DETERMINAZIONE DEL DIRIGENTE SEZIONE AUTORIZZAZIONI AMBIENTALI 3 ottobre 2024, n. 511  
[ID: 12990] **Verifica di ottemperanza, ai sensi dell'art. 28 del D.lgs. 152/2006, alle condizioni ambientali del D.M. n.213 del 01/09/2022, nn. 1, 2, 3, 4, 5, 6, 9, 11, 12, 13, 14 di cui al Parere MIC\_DG ABAP\_SERV V n.12818-P del 04/04/2022 e nn. 1, 2, 3, 4, 5, 6, 7, 8, 9, 10, 11, 12 di cui al Parere CTVA n. 293 del 04/07/2022. Progetto "Collegamento ferroviario dell'aeroporto del Salento con la stazione di Brindisi" - Proponente: Rete Ferroviaria Italiana S.p.A.**

**Parere espresso nella seduta del 03/10/2024 Verifica ottemperanza**  
 per i compiti di cui agli artt. 3 e 4 del Regolamento Regionale n. 07/2022  
**Verifica di ottemperanza ex art. 28 del d. lgs. 152/2006**

**Oggetto:** PROGETTO ESECUTIVO  
 COLLEGAMENTO FERROVIARIO DELL'AEROPORTO DEL SALENTO CON LA  
 STAZIONE DI BRINDISI

L'ubicazione del punto di monitoraggio è riportata nell'elaborato IA7K00D22P5MA0000001D

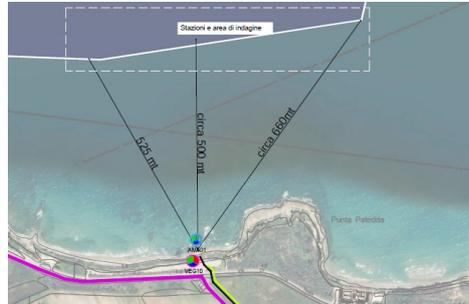
A pagina 93 della Relazione del Progetto di Monitoraggio è riportata la seguente tabella:

Punto	Opera /pk	Indagini previste		
		A.O. (12 mesi)	C.O. (durata lavorazioni)	P.O. (12 mesi)
AMA.01	Recapito a mare IN16	2	2 volte/anno	2

Ubicazione delle aree di intervento

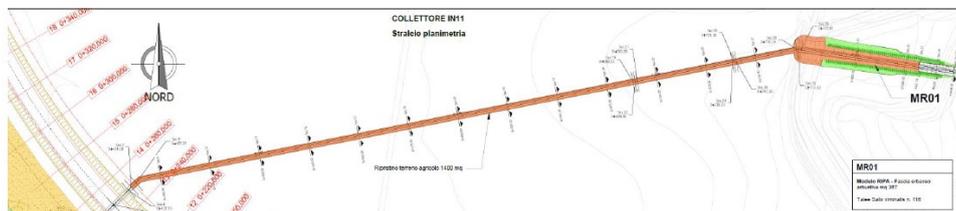
Il Proponente, nel documento 002\_IADI00EZZRHMD0000002C (Relazione di ottemperanza alle Prescrizioni Ambientali) dichiara che *“Le aree di cantiere interessano per lo più superfici a coltivi, sono tutte considerate in occupazione temporanea, quindi da restituire ai legittimi titolari”*. Inoltre, afferma che *“Il progetto esecutivo tiene in debito conto le prescrizioni richieste nei limiti consentiti dal ripristino delle coltura esistenti con la caratterizzazione delle lavorazioni di ripristino per il ritorno alla biodiversità preesistente l’intervento”*.

Il dettaglio delle opere di mitigazione, nonché il piano delle cure colturali e misure di manutenzione post-impianto, è riportato nell’elaborato 115\_IADI00EZZRGIA0000001C (OPERE A VERDE - Relazione descrittiva interventi opere a verde), dove in merito all’*impiego di una più ampia varietà di specie autoctone, arbustive e arboree, tipiche del contesto bioclimatico, vegetazionale e floristico dell’area interessata dal progetto...* il Proponente nel par. 6.5 analizza il contesto ecologico alla scala di progetto e presenta i criteri che hanno orientato la progettazione delle opere a verde, le essenze selezionate per le opere di mitigazione e i tipologici per ciascun intervento di mitigazione.

Collettore IN11 - planimetria

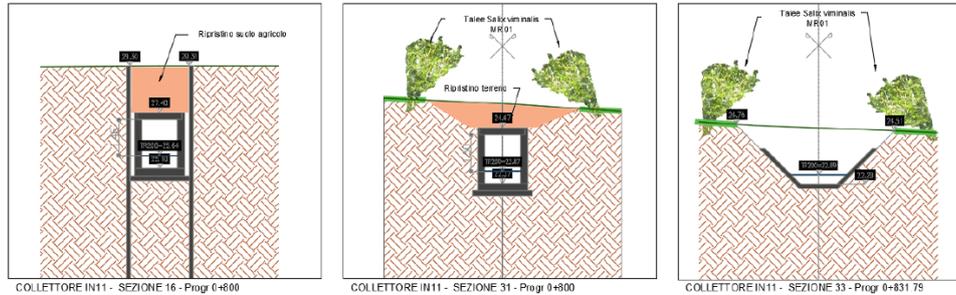
Con riferimento alle opere di mitigazione inerenti i recapiti IN11 e IN12 nell'elaborato 115\_IADI00EZZRGIA0000001C (OPERE A VERDE - Relazione descrittiva interventi opere a verde) si rappresenta che "Il collettore IN11 attraversa per l'intero sviluppo un fondo agricolo in direzione obliqua rispetto alla tessitura delle coltivazioni per cui si prevede di realizzarlo con scavo tra palancole, poi scavo per fasi a cielo aperto nel tratto di attraversamento di incrocio viabilità interpodereale e infine a sezione aperta da qui alla immissione in ambito Cillarese. Il tratto finale come riportato nelle immagini a seguire è la parte che contempla l'innesto di un modulo MR (modulo ripa) per mitigare la presenza del nuovo recapito e ricostituire la vegetazione ripariale. Il sesto d'impianto è realizzato mettendo a dimora 1 esemplari/mq; nella fattispecie si utilizzeranno le talee di *Salix Viminalis* nei tratti a cielo aperto che ricadono nella fascia lungo le sponde del Lago Cillarese", mentre "Il collettore IN12 si sviluppa essenzialmente in tre rami; il primo coperto e interrato in adiacenza per lo più alla strada vicinale, il secondo a sezione aperta in area vegetata, il terzo a sezione aperta in ambito Cillarese. Per il primo tratto non sono previsti interventi. Per il secondo tratto si prevede di intervenire con sesto di impianto del tipo Filare a Siepe – FS per mitigare la presenza del nuovo recapito e ricostituire la vegetazione preesistente. L'essenza arbustiva impiegata è rappresentata dal *Cisto marino* (*Cistus monspeliensis*). Il tratto finale (terzo tratto) come riportato nelle immagini a seguire è la parte che contempla l'innesto di un modulo MR (modulo ripa) per mitigare la presenza del nuovo recapito e ricostituire la vegetazione ripariale. Il sesto d'impianto è realizzato mettendo a dimora 1 esemplari/mq; nella fattispecie si utilizzeranno le talee di *Salix Viminalis* nei tratti a cielo aperto che ricadono nella fascia lungo le sponde del Lago Cillarese".

Sottopass1 faunistici – Ubicazione ortofoto

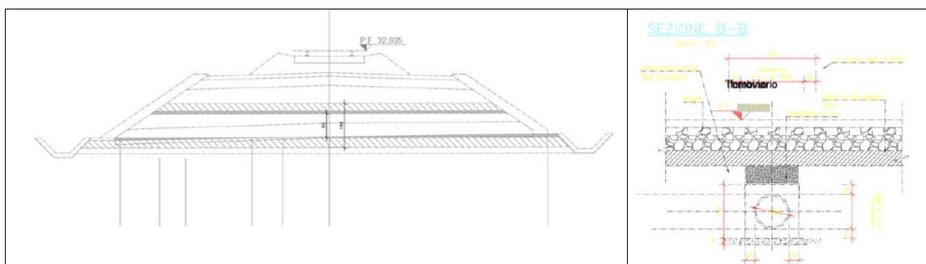
Il Proponente, nel documento 002\_IAD100EZZRHMD0000002C (Relazione di ottemperanza alle Prescrizioni Ambientali) dichiara che "per la presenza di fauna anfibi e rettili sono stati previsti due sottopassi faunistici alla pk 0+740 (SL02) e alla pk 4+980 (SL03)".

I sottopassi faunistici sono descritti nell'elaborato 115\_IAD100EZZRGIA0000001C (OPERE A VERDE - Relazione descrittiva interventi opere a verde) dal quale si evince che "L'ubicazione delle due opere di sottopasso faunistico (in recepimento delle prescrizioni del Dec/Via) è localizzata in ragione della funzionalità della stessa e a tutela della presenza di specie rilevata dalla lettura dell'habitat (v. IAD100EZZCAIA0000001A Sintesi aree di vincolo e tutela e IAD100EZZC4IA0000002A Carta degli Habitat). Il progetto si realizza al di fuori della fascia di rispetto delle aree individuate come Territori costieri e Fiumi, perimetrare ai sensi dell'articolo 142 del decreto legislativo 42/2004, comma a, lettera a) e lettera c) (v. Elaborato IAD100EZZC4IA0000001A). I margini esterni di detti corpi d'opera saranno sistemati con vegetazione di ripa che costituisce invito e protezione alla fauna per il percorso dalle aree agricole alle zone umide del Cillarese. L'ubicazione dei due sottopassi è in relazione all'andamento del profilo altimetrico di linea e alle condizioni di habitat presenti nell'intorno del progetto".
